改善箇所説明図

F650GS

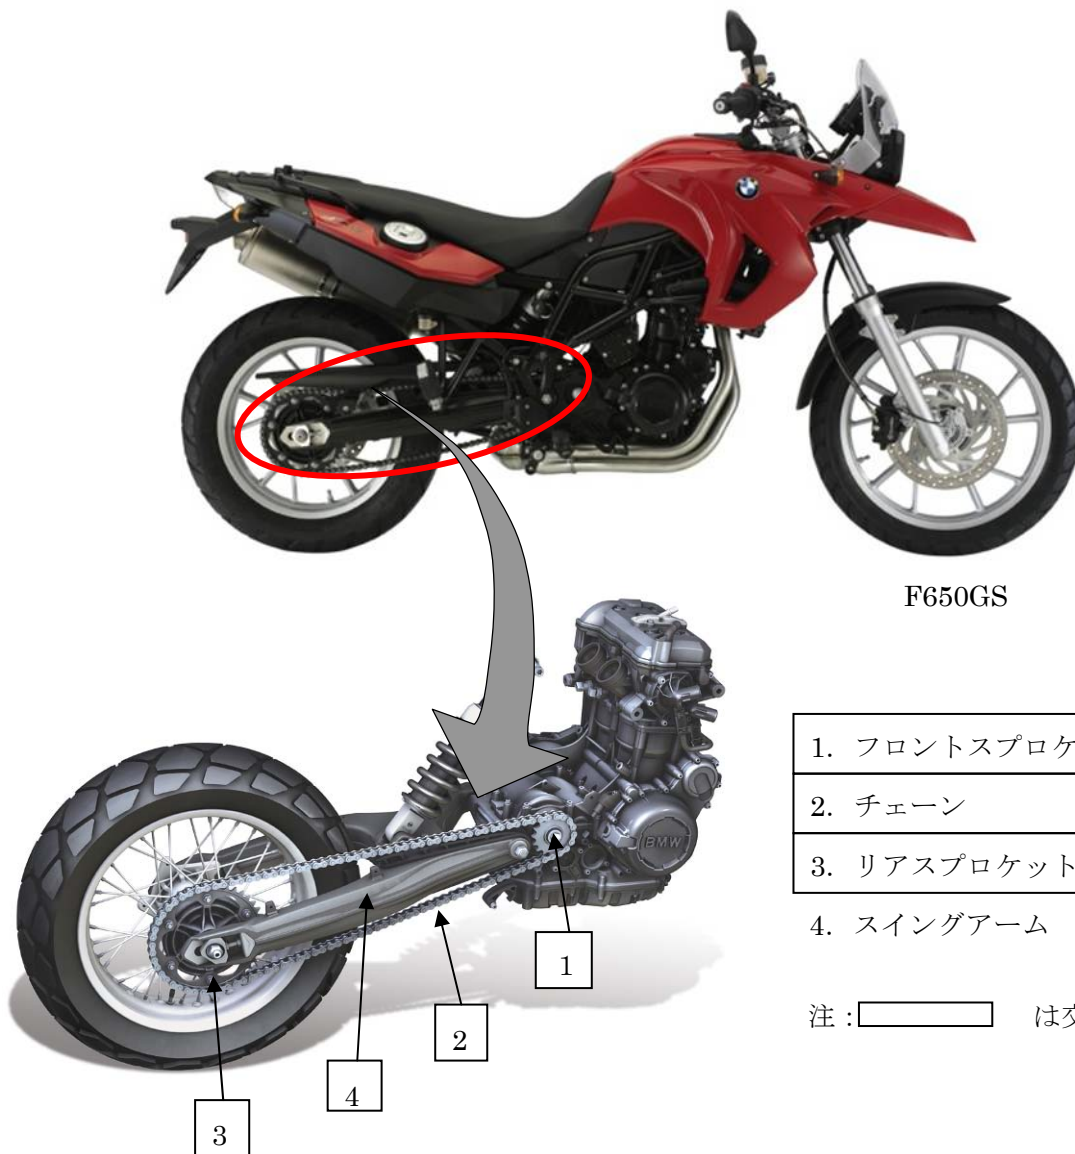
基準不適合発生箇所

駆動チェーンの製造工程におけるかしめの設定が不適切なため、使用過程において O リングが損傷することがある。そのため、そのまま使用を続けると、当該チェーンが破断し、最悪の場合、走行不能になるおそれがある。

全車両、駆動チェーンを良品と交換するとともに、前後のスプロケットを新品と交換する

右スイングアーム固定ボルト上に白ペイントマークを付ける (図示とおり)
